技術通知 V850 用 リアルタイム OS RX850 使用制限事項の件		ZBG-CD-08-0052 号 1 / 1 2008 年 11 月 25 日 NEC エレクトロニクス株式会社 マイクロコンピュータ事業本部 汎用マイコンシステム事業部 開発ツールソリューショングループ		
文書分類	○ 使用制限事項	バージョン・アップ	ドキュメント誤記 訂正 (正誤表)	その他
関連資料	RX850 基礎編		U13430JJ2V1 (第 2 版) 以降	
	RX850 インストレーション編		U17419JJ1V0 (第 1 版) 以降	
	RX850 テクニカル編		U13431JJ2V1 (第 2 版) 以降	
	RX850 タスクデバッグ編		U17420JJ1V0 (第 1 版) 以降	
	AZ850 システム・パフォーマンス・アナライザ		U17423JJ2V0 (第 2 版) 以降

RX850 Ver.3.20

RX850 の制限事項一覧

No. 5 GHS コンパイラの指定オプションによって、ep レジスタを使用したアクセスが不正となる不具合

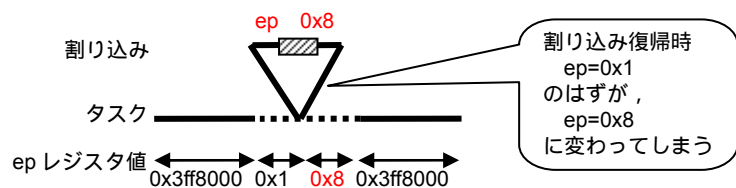
【原 因】 ep レジスタの扱いが、RX850 と GHS コンパイラで異なることが原因です。

GHS コンパイラは ep レジスタを TDA アクセス用のベース・レジスタとしても、テンポラリ・レジスタとしても扱います。それに対し、RX850 は TDA アクセス用のベース・レジスタとしてのみ扱います。この違いのため、GHS コンパイラが ep レジスタをテンポラリ・レジスタとして使用中に、RX850 が動作すると問題 (下例参照) が生じます。

ep レジスタ値が書き換わっている区間 (下図点線) で RX850 の割り込みが発生し、割り込み先で TDA アクセス (下図 ) すると、不正なアドレスにアクセスしてしまいます。これは、RX850 の割り込みが、ep レジスタがテンポラリ・レジスタとして使用されることも、割り込みハンドラ上で TDA アクセスをすることも認識できないためです。

ep レジスタ値が書き換わっている区間 (下図点線) で割り込みが発生し、割り込み先で ep レジスタが書き換わる (下図 ) と、割り込みから戻った時点で不正なテンポラリ・レジスタ値となり、動作が不定となります。これは、RX850 の割り込みが、ep レジスタを割り込みで退避・復帰していないためです。

【回避策】 ep レジスタをテンポラリ・レジスタとして使用しないでください。GHS コンパイラでは、以下のようにオプション指定を行えば、ep レジスタがテンポラリ・レジスタとして使用されません。

- ・ “-OS”、または、“-notda” を指定する場合は、“-Z1412” も合わせて指定する。
- ・ “-allocate_ep” は指定しない。

なお、“-Z1412” は内部オプションです。このため、現在リリースされている Ver 4.0.7 Rel 7.0.3 およびそれ以前のコンパイラでのみ有効です。コンパイラが改版された場合、動作が変更される可能性がありますので、2006/04 以降にリリースされた版については GHS コンパイラ販売店にお問い合わせ下さい。
